[AMBD-2022-2341]

Product Change Notice (PCN)

件名： RH850/P1x-C シリーズの組立拠点及びテスト拠点追加

Production Flow

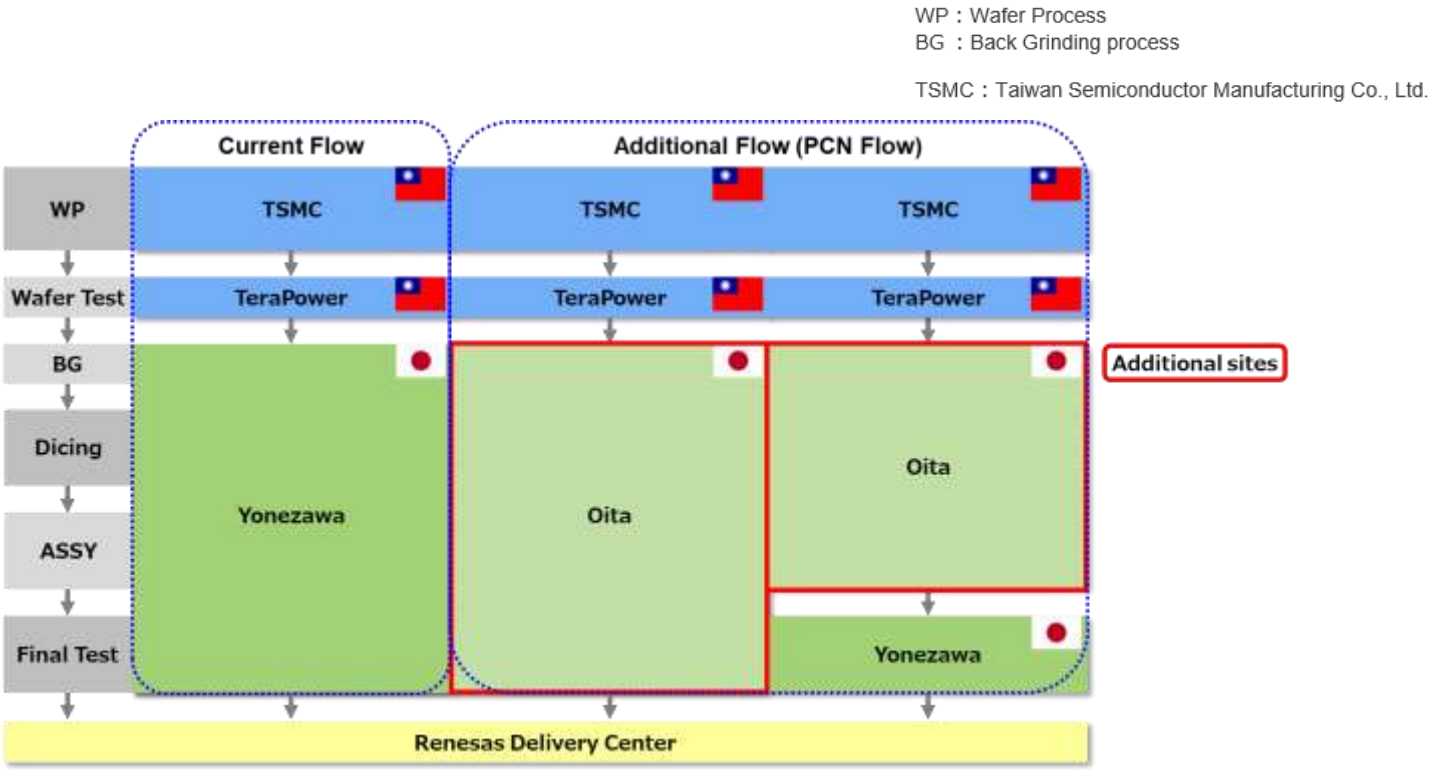
（1）従来拠点と同等の製造フローで生産

（2）組立は追加拠点の設備・標準プロセスを用い、従来拠点と同様の信頼性を確保

（3）検査・工程管理は従来拠点と同一の基準で管理

梱包

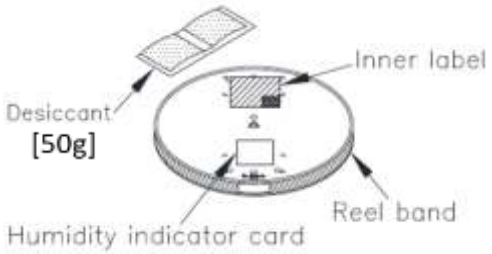
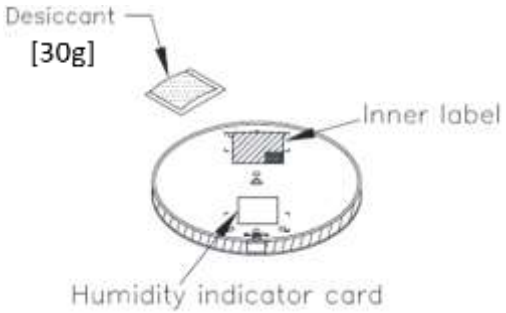
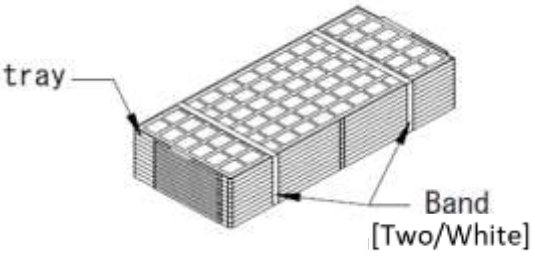
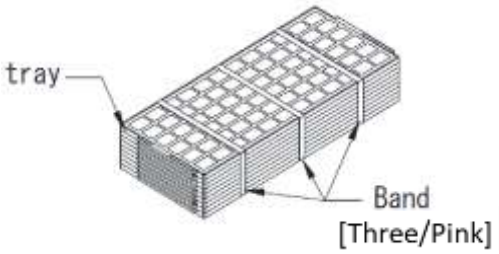
Yonezawa	Oita
Tape & Reel Packing： Reel band (リールバンド)

Tape & Reel Packing： Desiccant (乾燥剤)

Tray Packing： Tray Band (トレイバンド)
